TRANS/WP.29/2002/64
23 août 2002

PROPOSITION DE PROJET DE COMPLÉMENT 7 AU RÈGLEMENT N° 43

(Vitrages de sécurité)

«Annexe 2A

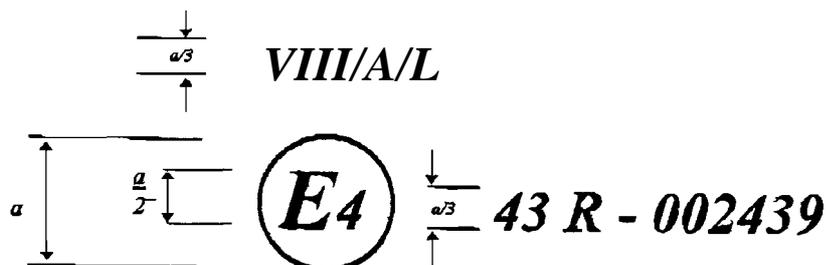
Exemple intitulé «Vitrages en plastique rigide autres que le pare-brise», modifier comme suit:

a = 8 mm min.

La marque d'homologation ci-dessus, apposée sur une vitre en plastique rigide faisant face vers l'avant dont le facteur de diffusion de la lumière ne dépasse pas 2 % après 1 000 cycles sur sa surface extérieure, ni 4 % après 100 cycles sur sa surface intérieure, indique que le composant en question a été homologué aux Pays-Bas (E4) en application du Règlement n° 43 sous le numéro d'homologation 002439. Ce numéro indique que l'homologation a été délivrée conformément aux prescriptions du Règlement n° 43.»
